N. Intervento

0537

DELLA VITTORIA via

Descrizione prestazionale dell'intervento

Foto del rilievo

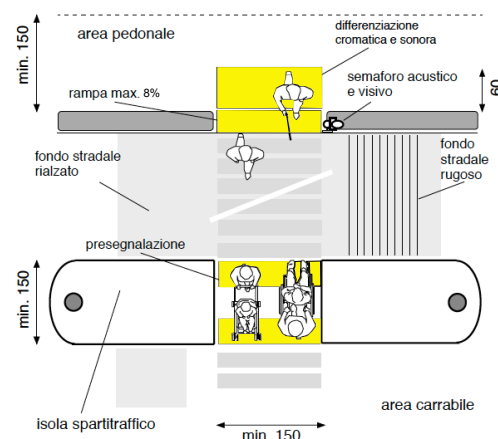
Assenza di **segnalazione tattile** per non vedenti in prossimità di **attraversamento** pedonale posto in **senso ortogonale al senso di marcia**.

Adeguamento di attraversamento pedonale tramite **nuova realizzazione di segnaletica tattile** a pavimento (segnale pericolo valicabile), **posta trasversalmente alla direzione** di marcia. La segnaletica tattile di profondità 40 cm e larghezza uguale alla zebra, serve ad evidenziare la delimitazione tra sede pedonale e carrabile. In caso di isola salvagente, la segnaletica sarà ripetuta all'inizio e alla fine dell'isola come preavviso di attenzione; ciascuna di queste bande avrà una profondità minima di 40 cm.

Il materiale da utilizzarsi deve essere consono al contesto in cui si trova. Sono da evitarsi materiali in gomma incollati ma bensì piastrelle di ceramica, pietra lavorata in superficie o materiale autobloccante.

Prevedere sempre l'intercettazione sul marciapiede quando si è in presenza di un attraversamento.
